Vélemények, észrevételek

VEKOP-5.3.1-15-2016-00004 „Közlekedésbiztonsági fejlesztések Budapest XX. kerületében

Budapest Főváros XX. kerület Pesterzsébet Polgármesteri Hivatal

62

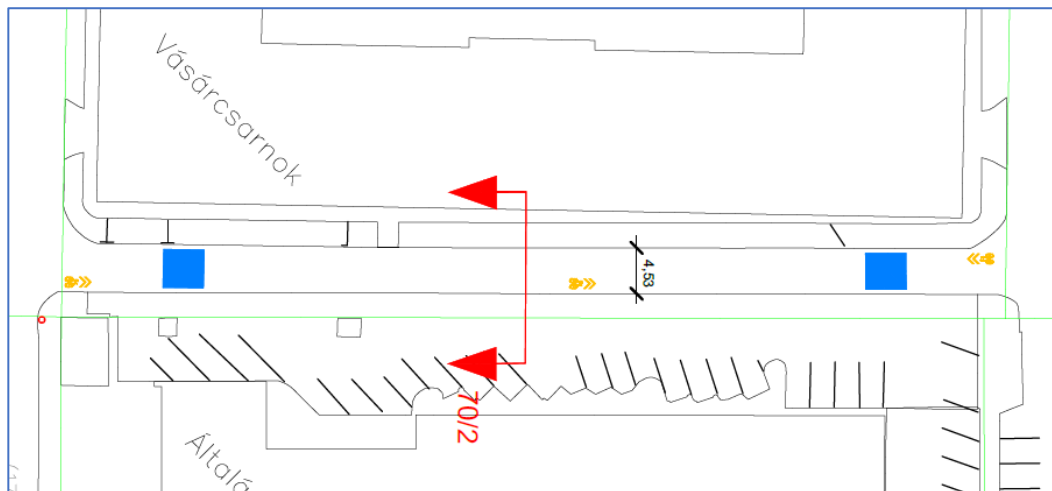
A Köteles után szakaszonként az egyoldali parkolás lehetőségét jó lenne biztosítani.

74

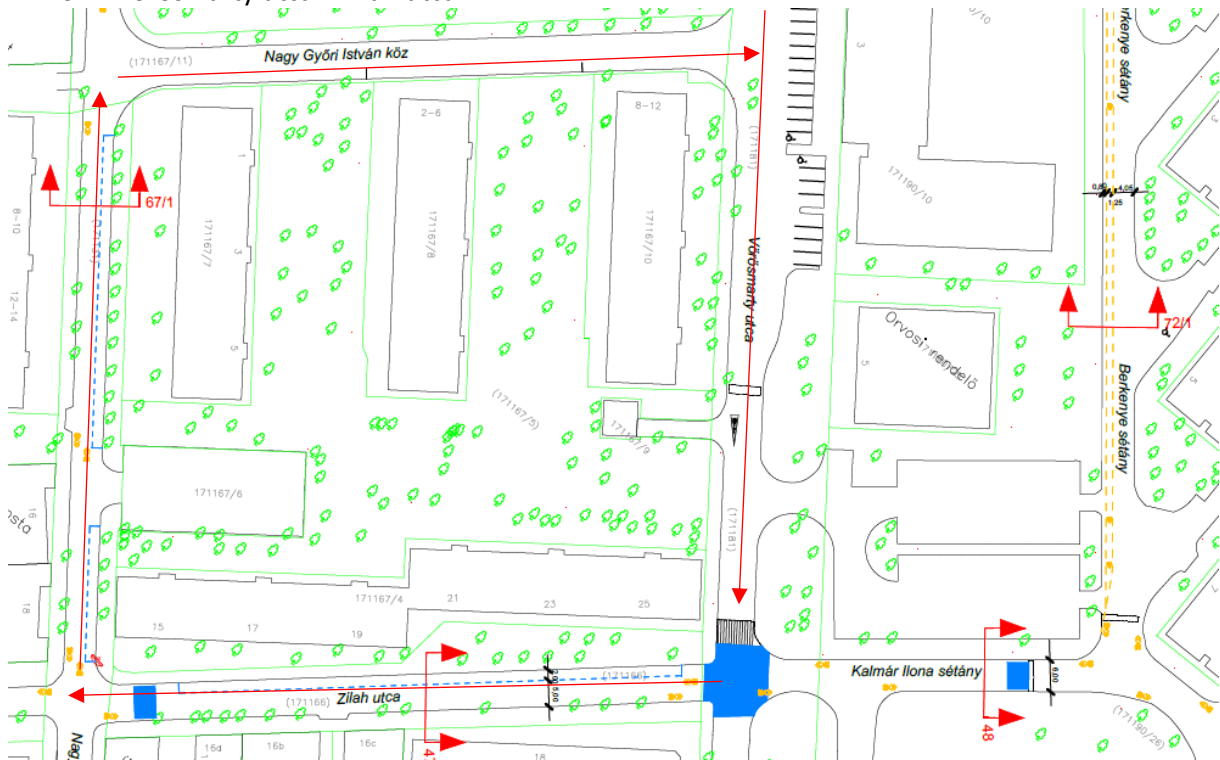
Amennyiben a projekt keretében van rá mód, a csomópontok közelében további sebességcsökkentő „kiemelt küszöb” alkalmazását kérnénk. A jobbkez szabályt sok esetben nem tartják be.

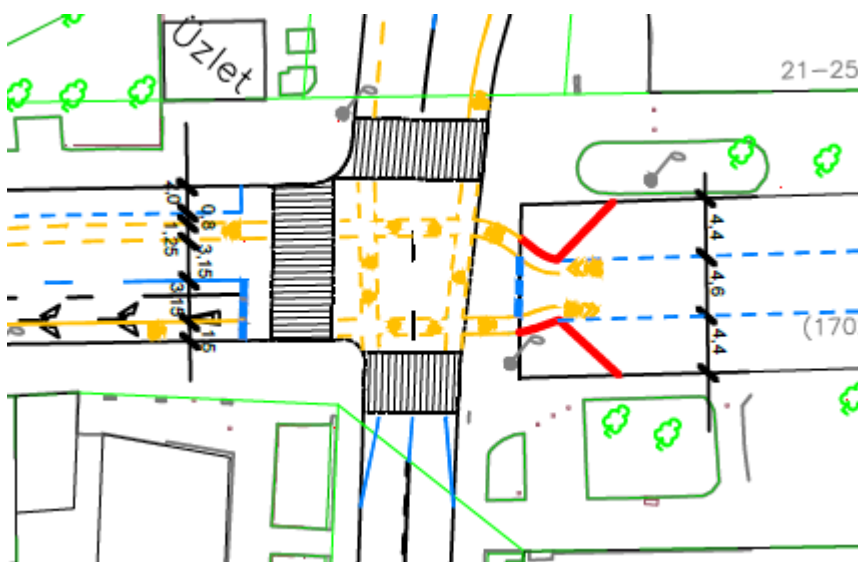
Baross utca – Kossuth Lajos utca csomópont véleményünk szerint nem megfelelő. A csomópont a jelenlegi állapotában is veszélyes, a kerékpáros nyomvonal átvezetésével tovább nő a balesetveszély. A csomópont kialakítása során a kerékpárosokat a gyalogos átkelőhely mellett szükséges vezetni.
